Note de synthèse globale des modifications apportées à l'APR / Nota di sintesi delle modifiche dell'APR

Figure 6: Vue en plan du giratoir de la RD1006 à Saint-Jean-de-Maurienne- source:plan technique référencé PR\_C3A\_2205\_25\_02\_0-30\_01-SJM\_RD906 Giratoire Ovale

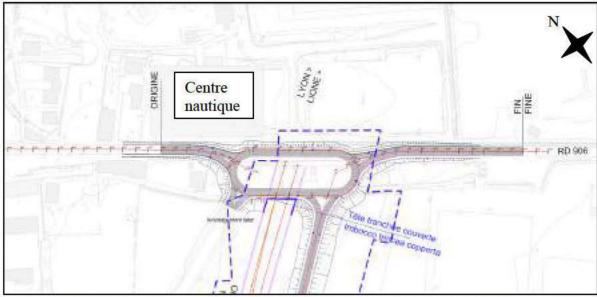
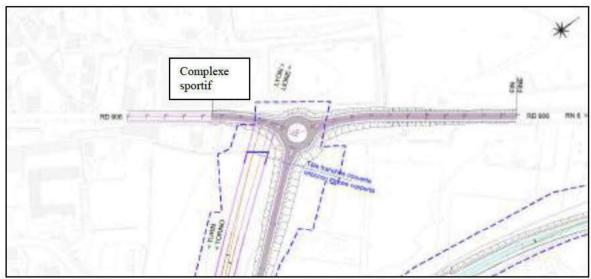
Actuellement, 2 solutions d'aménagements sont proposées, mais proposant à chaque fois un giratoire unique.

Il semblerait que le choix se porte vers la solution 1. Mais ce point doit être confirmé par le Maître d'Ouvrage.

Figure 8: Vue en plan des aménagements de voiries autour du pôle d'échange pour le maintien du SDIS source: plan technique référencé PR C3A 2210 25 02 04-30 01-SJM Rétablissement routier Bastille.

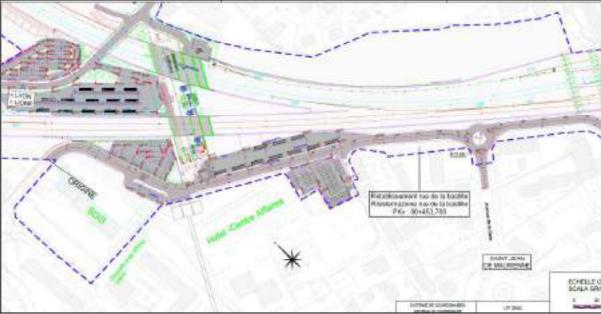
Le projet APR prévoyait un aménagement d'accès au futur pôle d'échanges ne permettant pas le maintien du centre de secours (SDIS).

Le nouvel aménagement s'inscrit totalement dans la zone urbaine et emprunte les voiries existantes.

Figure 9: Vue en plan de la route d'accès à proximité de la parcelle Lacroix – source: plan technique référencé PR\_C3A\_2225\_25\_03\_12-30\_01-SJM\_Acces PCC et bâtiment de maintenance.

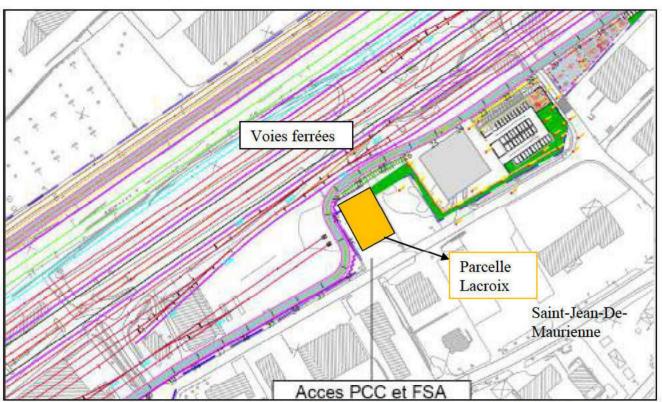
Afin de préserver la parcelle de l'entreprise Lacroix (qui est hors limite DUP), on propose de réduire la longueur des voies ferrées de maintenance de 25m (longueur réduite de 131,20m à 106,20m) afin de contourner la parcelle avec la voirie interne.

Il n'y a donc aucune modification de l'occupation des sols.

Figure 10: Principe d'aménagement pour le nouvel accès à l'l'entreprise source: Extrait du plan technique référencé PR C3A 2685 25 03 10-30 01-SJM Rétablissement routier secteur Est.

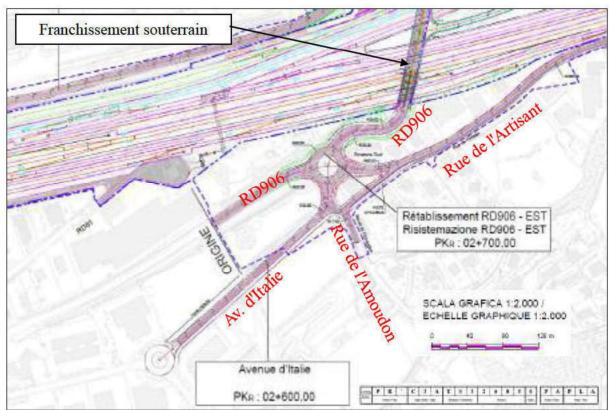
Pour raccorder l'entreprise au plus vite à l'autoroute, il est envisagé de créer une nouvelle branche au giratoire reliant la RD 906 à la RD 81, conformément au schéma ci-dessous. Cette branche se raccorde ensuite sur la rue de l'Artisan pour déboucher sur la route de l'Amoudon, qui longe le bâtiment de

Cette nouvelle branche est implantée au niveau d'un lotissement constitué d'habitations résidentielles. Elle recoupe également la rue de l'Artisan et la route de l'Amoudon, ainsi qu'une piste cyclable présente rue de l'Artisan.

Figure 11: Présentation de la nouvelle implantation de l'usine de ventilation du Puits d'Avrieux

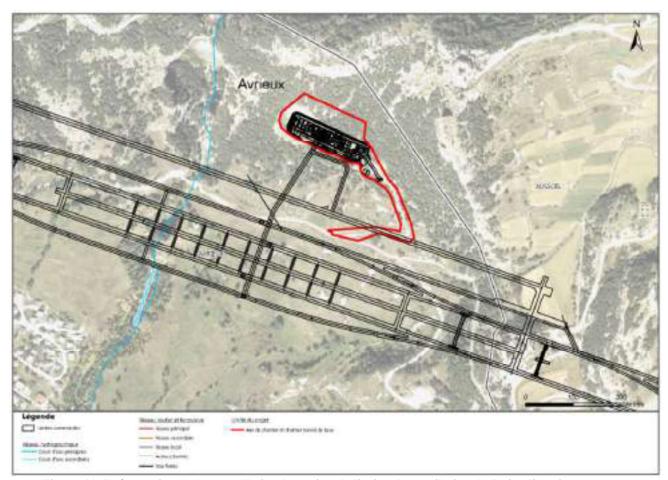
Dans le cadre du PR, la centrale de ventilation a été déplacée selon une nouvelle implantation au niveau du champ de tir.

La centrale de ventilation sera donc implantée au niveau de la pelouse steppique. Cette implantation est plus favorable que celle proposée dans le dossier APR. En effet, le rapprochement de l'usine sur le pas de tir permet un éloignement des zones de stations de Centaurée du Valais.

La nouvelle implantation nécessite également moins de déboisements. Cependant, il faut tenir compte des déboisements et défrichements liés à la mise en place des pare-blocs.

Figure 13: Présentation du site de chantier d'illaz (en rose nouvelle emprise et en bleue limite de la DUP)

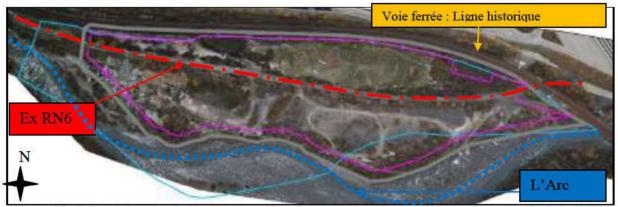
L'emprise de chantier a été modifiée dans le but de sauvegarder une partie d'une station d'Allium scorodoprasum identifiée au sein de l'emprise d'Illaz, qui seront mises en exclos, afin d'en éviter la destruction en phase chantier

Ces aires sont partiellement inclues dans les limites de la DUP (seule une petite surface au sud d'environ 3200 m² est en dehors de la limite DUP).

Figure 16: Vue en plan de la localisation des bandes transporteuses entre le site d'attaque intermédiaire de Saint-Martin-La-Porte et le site de chantier de l'Illaz.

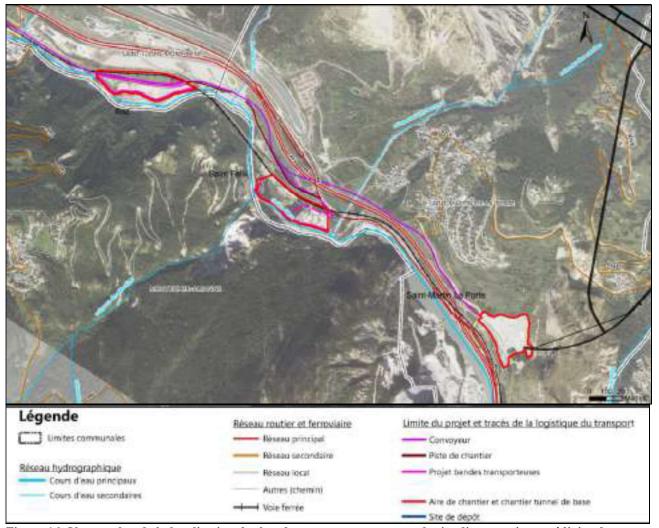
Il est envisagé de déplacer cette bande transporteuse de quelques mètres afin qu'elle ne soit pas implantée au droit d'une Ligne

Pour information, la géologie et de l'occupation des sols telle que présentée dans le dossier APR reste valable même si le tracé de la bande a été déplacé de quelques mètres.

Figure 17: Plan de localisation des bandes transporteuses entre le site de Saint-Julien et et le sites des Resses d'en Bas

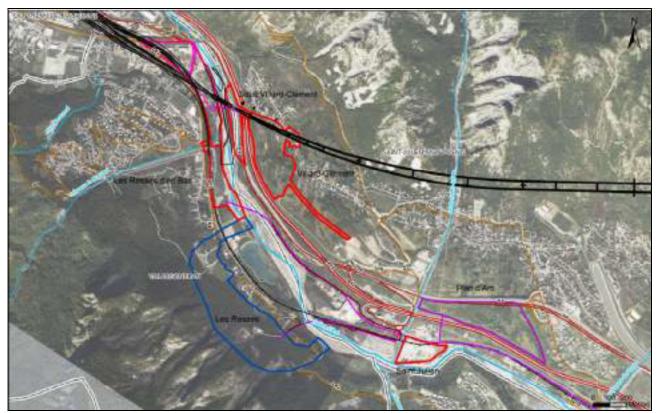
Dans les études menées en 2013, cette solution a été abandonnée et le tracé emprunte désormais une partie de l'Ex RN6 puis traverse l'Arc pour rejoindre le site des Resses d'en-Bas.

La traversée de l'Arc, oblige une implantation des piles portant les bandes transporteuses au niveau des berges de l'Arc dans les terrains alluvionnaires.

Figure 19: Vue en plan du tracé de la piste de chantier de Modane au niveau de l'aménagement du giratoire du Saint Antoine et des plages de dépôts du Saint Antoine

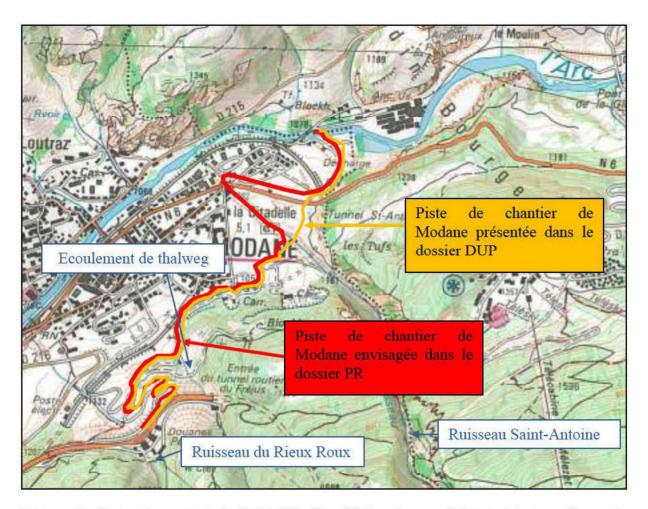
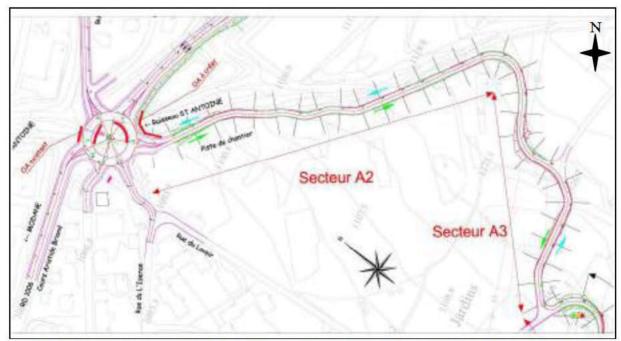
Dans le dossier PR, l'implantation de la piste de chantier n'emprunte plus exactement le même parcourt que celui présenté en phase APR (cf. plan ci-dessous).

Désormais, le tracé emprunte la RD 1006, franchit le ruisseau Saint Antoine au niveau de l'ouvrage existant à l'entrée de Modane, puis longe les plages de dépôts du ruisseau Saint Antoine (secteur 2 au niveau de la figure 11) puis se dirige vers un chemin existant longeant les jardins ouvriers pour ensuite se diriger vers la plateforme du tunnel de Fréjus.

Un giratoire est envisagé à l'entrée de Modane, au niveau du franchissement du ruisseau de Saint Antoine. Cet aménagement suivra les prescriptions de l'arrêté préfectoral du dossier Lois sur l'Eau.

Figure 20: Plan de localisation de la nouvelle piste de chantier envisagée pour la sortie des engins de chantier enpruntant l'A43

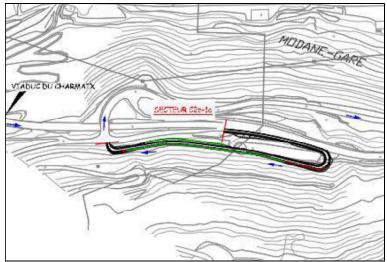
Une étude a été réalisée concernant la faisabilité technique de cette solution. Ci-dessous, un plan illustre l'aménagement proposé.

Figure 27: Présentation de la solution d'un giratoire ovale - source : PR\_C3A\_2204-25\_02\_03\_10\_01\_Note descriptive\_0

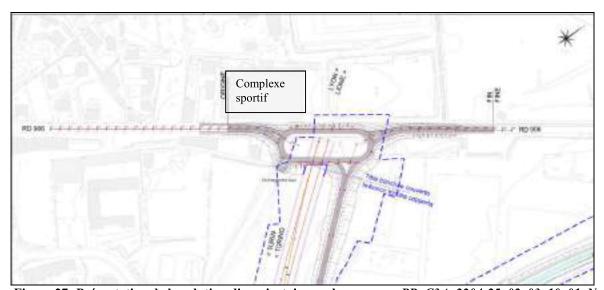
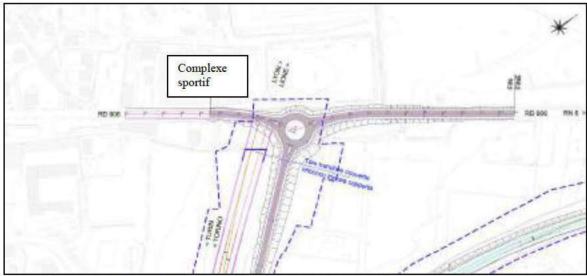
Il semblerait que le choix se porte vers la solution 1. Mais ce point doit être confirmé par le Maître d'Ouvrage.
